GEMEINDEVERWALTUNG BUDENHEIM

Betr.: Bauvoranfrage zum Neubau einer Wohnbebauung mit Einzelhandel, Am Kalkwerk (Flur 8, Nr. 244/13)

Betr.: Bauantrag zu einem Mehrfamilienhaus mit 8 WE am „Wäldchenloch“, Narzissenweg 9 (Flur 6, Nr. 682)

Betr.: Nachtrag zum Bauantrag zum 2. Bauabschnitt Logistikzentrum Budenheim sowie Befreiungsantrag zur Überschreitung der festgesetzten GRZ II, Budenheimer Parkallee 8 (Flur 9, Nr. 514 und 515/2) :

Freiflächengestaltungsplan

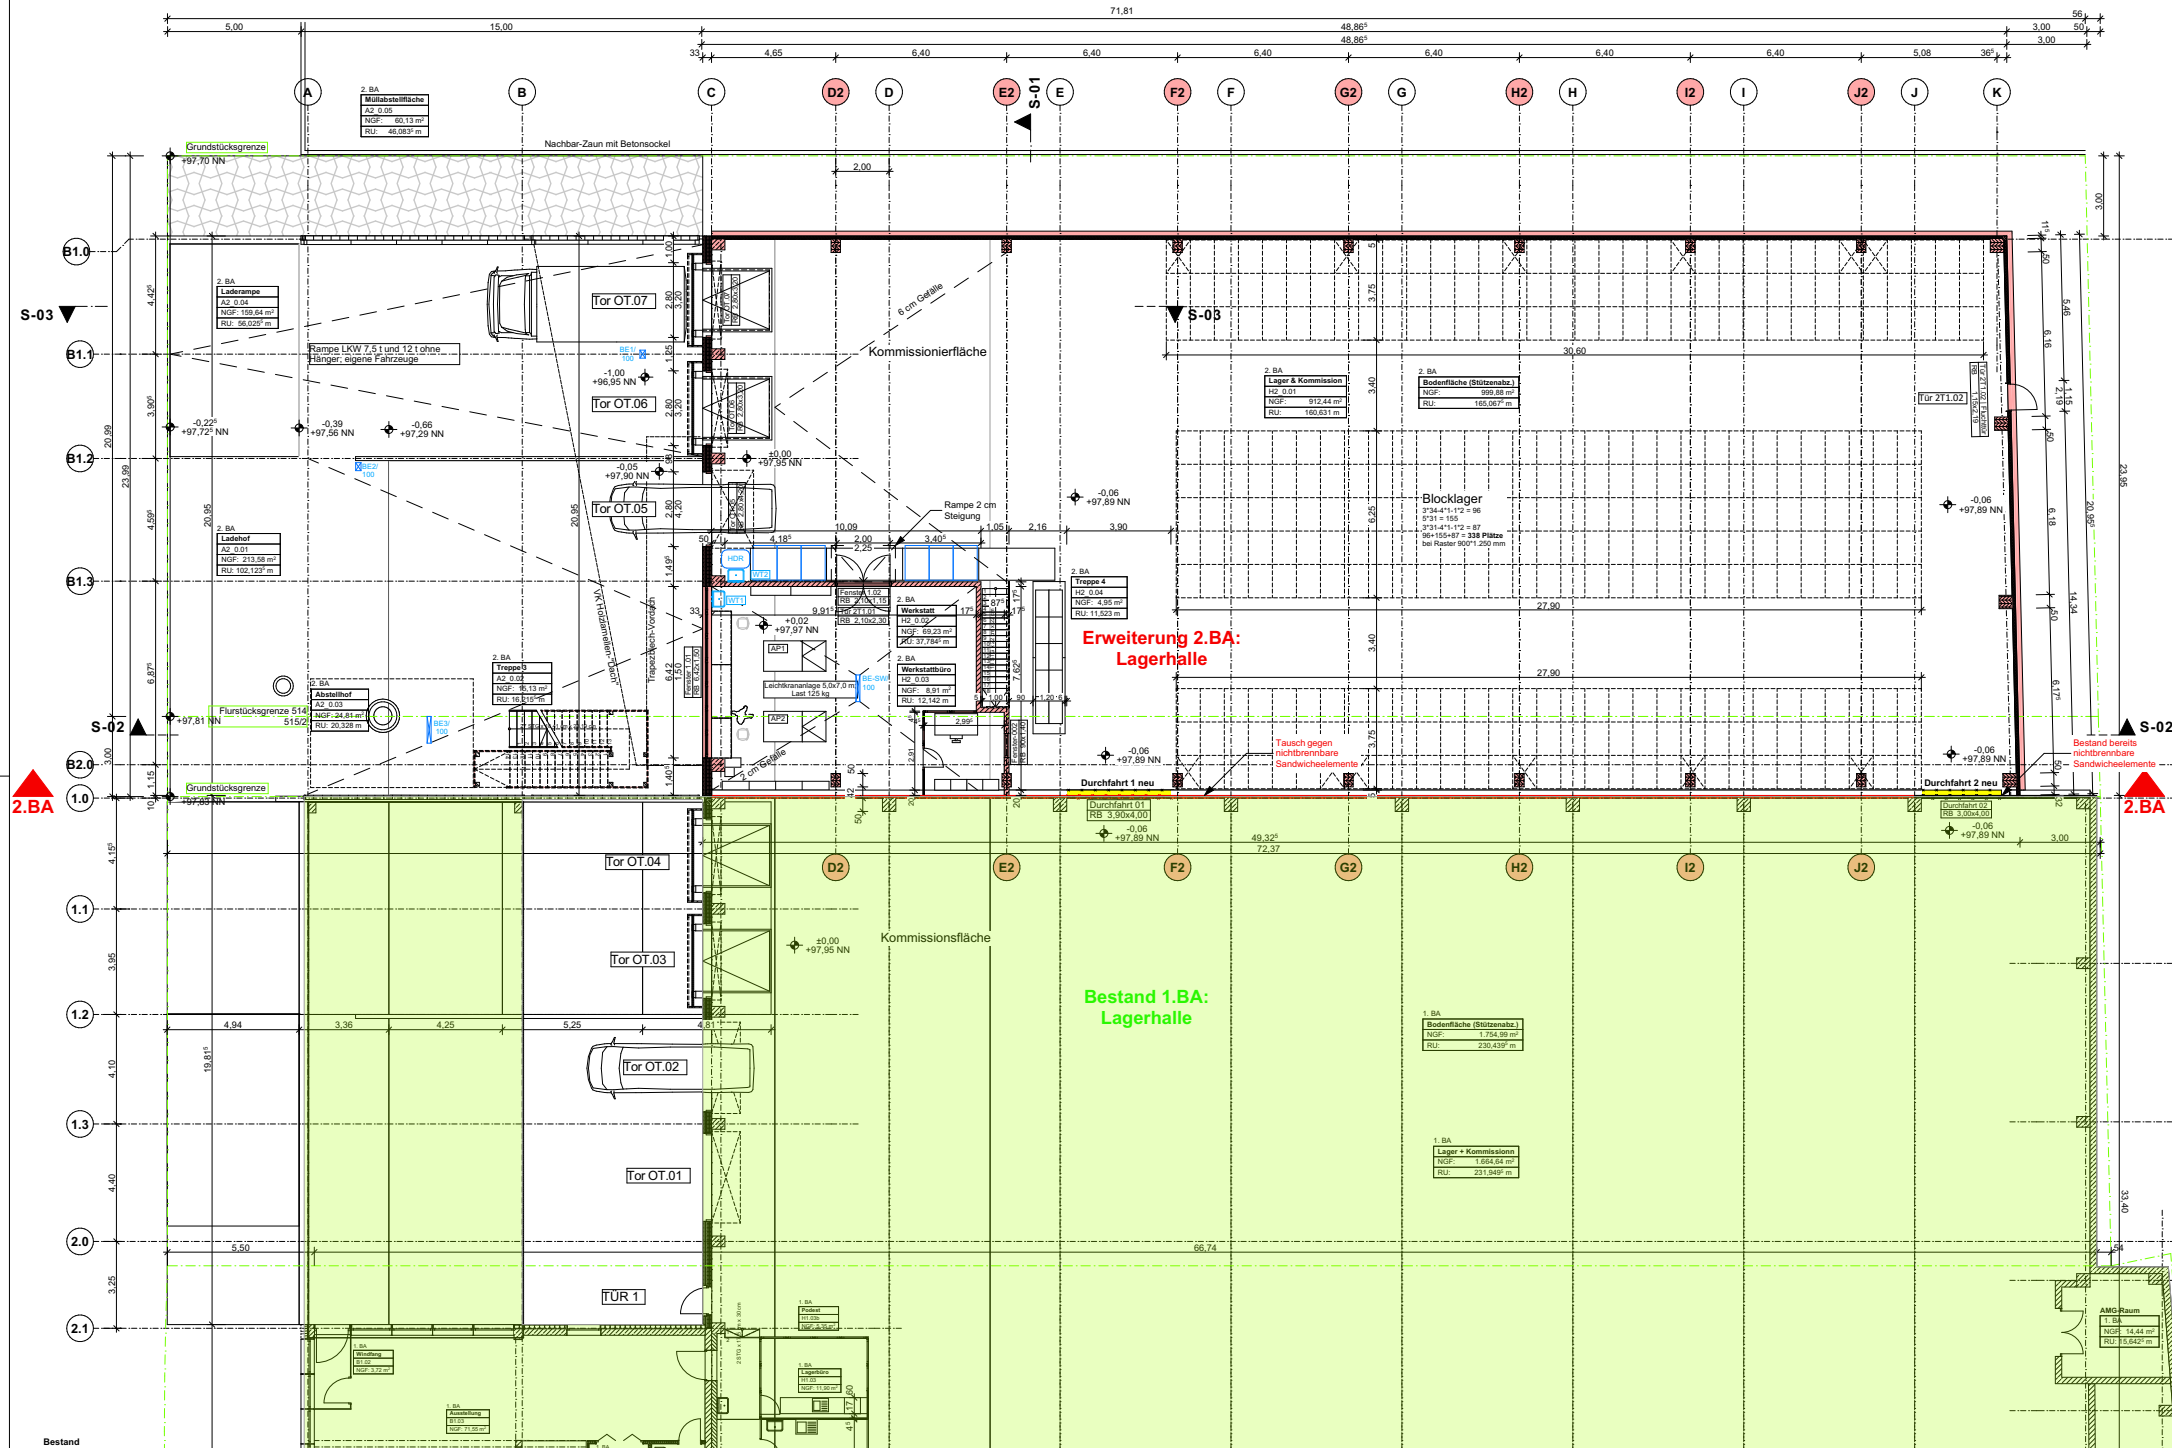
Nach den vorliegenden Unterlagen ist weiterhin unklar, ob der festgesetzten Abschirmung der Lagerplätze entsprochen wird. Dem Freiflächengestaltungsplan zufolge scheint zwischen der „Zufahrtsrampe Tor 7“ und dem „Grünstreifen NW“ eine Mauer vorgesehen zu sein. Eine eindeutige und verbindliche Angabe hierzu fehlt jedoch.

Die Angaben zur Einhaltung der maximal zulässigen Zufahrtsbreite sind zudem widersprüchlich. In den Unterlagen wird eine Zufahrtsbreite von 10 m angegeben, was nach dem Bebauungsplan ausnahmsweise zulässig wäre. Im Freiflächengestaltungsplan ist jedoch ein insgesamt 11,775 m breiter versiegelter Bereich zur Straße hin dargestellt, bezeichnet als „Zufahrt Ladehof Tor 5“, „Zufahrtsrampe Tor 6“ und „Zufahrtsrampe Tor 7“. Es ist daher davon auszugehen, dass eine Zufahrtsbreite von 11,775 m hergestellt werden soll.

Damit widerspricht die Planung zwei Festsetzungen des Bebauungsplans: zum einen der Festsetzung zur zulässigen Zufahrtsbreite, zum anderen der Festsetzung B. 4, wonach die nicht überbaubaren Grundstücksflächen (5 m Vorgartenstreifen) an der Haupteerschließungsstraße – außerhalb der zulässigen Ein- und Ausfahrten sowie Zugänge – als Grünflächen zu gestalten und dauerhaft zu unterhalten sind. Arbeits- und Lagerflächen, Nebenanlagen sowie Einfriedungen sind innerhalb der Vorgartenbereiche unzulässig. Ohne Erteilung einer Befreiung ist die dargestellte Zufahrtsbreite daher nicht genehmigungsfähig.
